PLAN LOCAL D'URBANISME ADDITIF AU RAPPORT DE PRESENTATION

PLU approbation
Délibération du Conseil Municipal du 12 Décembre 2011
Modifications
Délibération du Conseil Municipal du 14 octobre 2013
Délibération du Conseil de Territoire du 13 décembre 2017
Délibération du Conseil de Territoire du 5 février 2020
Délibération du Conseil de Territoire du 12 avril 2023

I.3 – L'EXPOSE DES MOTIFS ET LE CONTENU DE LA MODIFICATION DU PLU

Evolutions apportées à la zone N dans le cadre de la présente modification

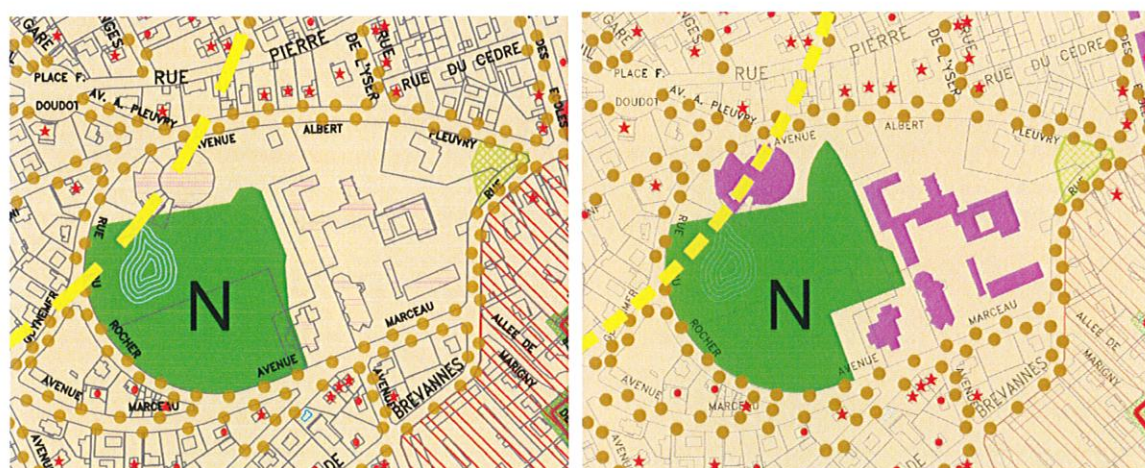
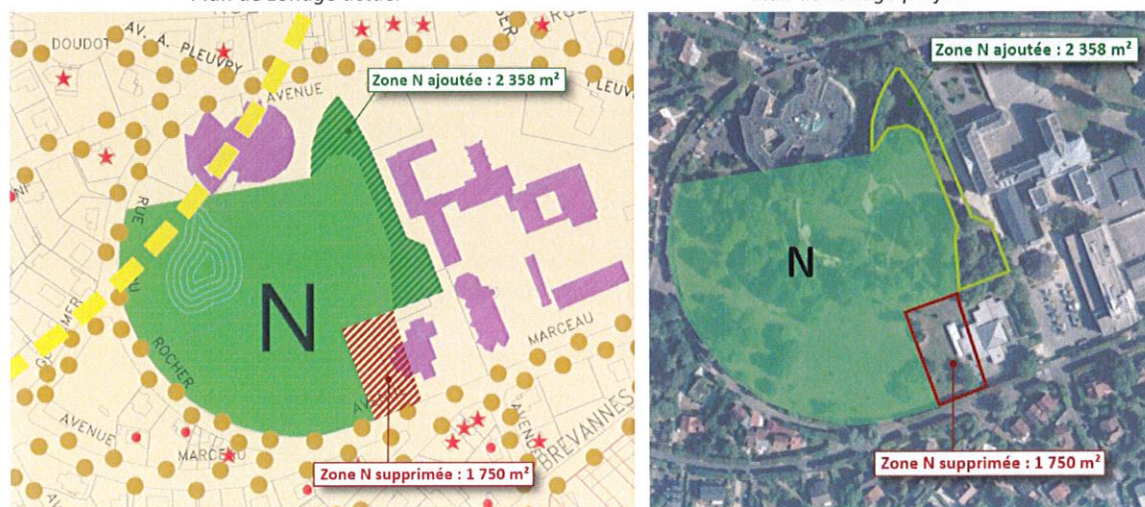
La commune souhaite adapter une partie des limites de la zone N afin de permettre l'extension d'un des bâtiments de l'institut du Petit Val. Cette suppression est compensée par une extension de la zone N plus au nord.

Les nouveaux contours de la zone N sont davantage compatibles avec les espaces verts existants et conduisent à une augmentation de la surface totale de la zone d'environ 600 m². Par ailleurs, la surface supprimée est aujourd'hui partiellement occupée par du bâti et en majorité enherbée, tandis que la partie ajoutée est plus qualitative et plus arborée.

Ce point a fait l'objet d'échanges avec les services de la DRIEAT IF/UD94, qui confirment la possibilité d'apporter cette évolution dans le cadre de la présente modification du PLU, étant donné que la surface globale de la zone N augmente et qu'il n'y a pas d'incohérence avec le PADD. Par ailleurs, la ville a également échangé sur ce point avec l'Architecte des Bâtiments de France.

▪ LA SERVITUDE DE LOCALISATION A

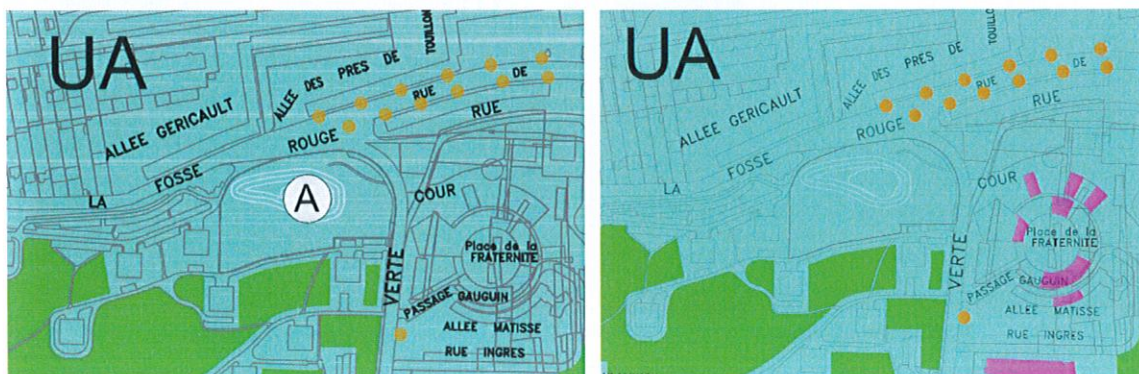
La servitude de localisation A n'est plus d'actualité et est donc supprimée sur le plan de zonage et en annexe du règlement.

29 rue Gambetta

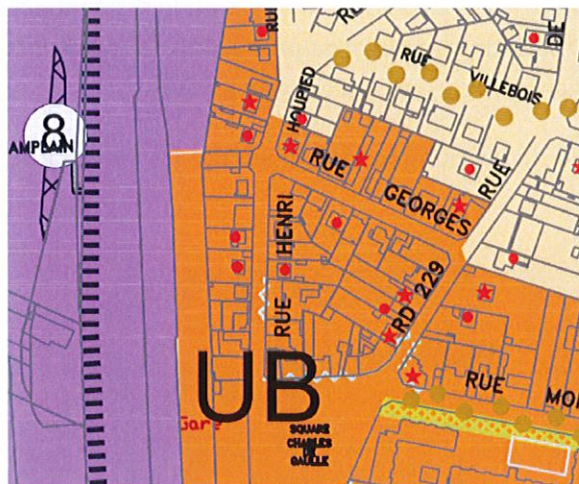
La protection de cette façade est supprimée afin d'autoriser une réhabilitation complète des logements existants au premier étage, ainsi qu'une surélévation du bâtiment dans l'objectif de créer un programme comprenant 100% de logements sociaux ainsi qu'une maison médicale. Ce projet s'inscrit dans l'objectif communal de production de logements sociaux qui est de tendre vers un taux global de 25%. Au dernier recensement, celui-ci était de 21,99%.

11 et 15 rue Henri Houpiéd

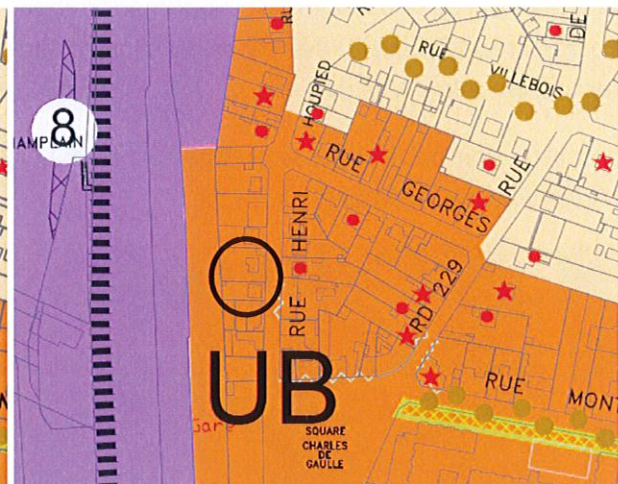
Les maisons situées aux 11 et 15 rue Henri Houpiéd sont actuellement protégées par un classement en deuxième catégorie.

A la suite de l'avis de la Direction Régionale et Interdépartementale de l'Hébergement et du Logement (DRIHL 94), saisie en tant que Personne Publique Associée, la protection de ces bâtiments est supprimée pour permettre la réalisation d'une opération résidentielle à caractère social qualitative et proche de la gare. Ce projet s'inscrit dans l'objectif communal de production de logements sociaux qui selon la loi doit être de 25%. Au dernier recensement, celui-ci était de 21,99%.

Plan de zonage projeté : point rouge supprimé (cf cercle noir)
